第 17 回 鹿野川ダム水質検討会

【前回(令和 2 年度)検討会の意見概要】

前回(令和2年度)の検討会の意見概要(1/2)

溶出負荷抑制対策について(意見No.15)

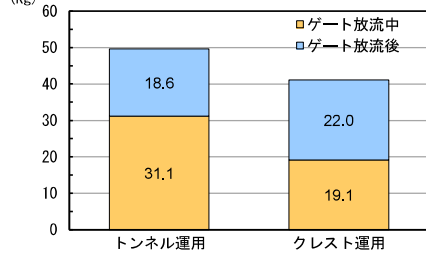
令和元年～3年の最下層DOの低下は、H30.7月豪雨の肱川発電所の被災により、貯水位を低下させて運用していることによる水温躍層の低下が主な要因と考えられる。資料4 p39～41,43,44,79～86

曝気循環装置は運用水深を設定して運用しているため、貯水位の低下により曝気位置(標高)も低くなり、水温躍層低下要因の一つになっていると考えられる。資料4 p85

- ・貯水位低下に伴う水温躍層低下により最下層DOの低下が見られるが、肱川発電所復旧後は貯水池運用が通常にもどり、最下層DOの低下は概ね解消されと考えられる。また、現状では下流河川への影響も小さいと考えられることから、**下流河川への影響(放流水質)の監視を強化し、新たな対策は行わない。**

- ・水温躍層低下については、貯水位低下による回転率の上昇など他の要因も影響しており、曝気水深を変更しても水温躍層低下が完全に解消される訳ではない。また、曝気水深を変更(浅く)した場合、アオコ抑制効果が低下することが既往検討で明らかとなっている。そのため、曝気循環装置の運用水深は変更しない。
- ・高濃度酸素水供給装置の移設は、移設費用が大きい。影響が一時的で下流河川への影響が小さいことを踏まえて移設は行わない。

放流濁質量の概算(シミュレーション結果)(意見No.19)

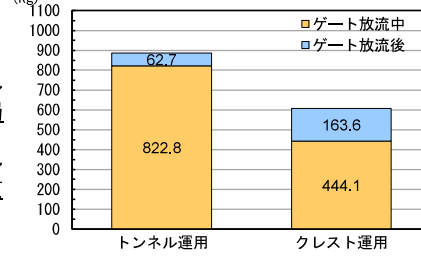
濁質放流量(R3.5.5出水)

- ・ゲート放流中はトンネル洪水吐運用時の方が濁質放流量が多い
- ・ゲート放流後はトンネル洪水吐運用の方が濁質放流量が少ない
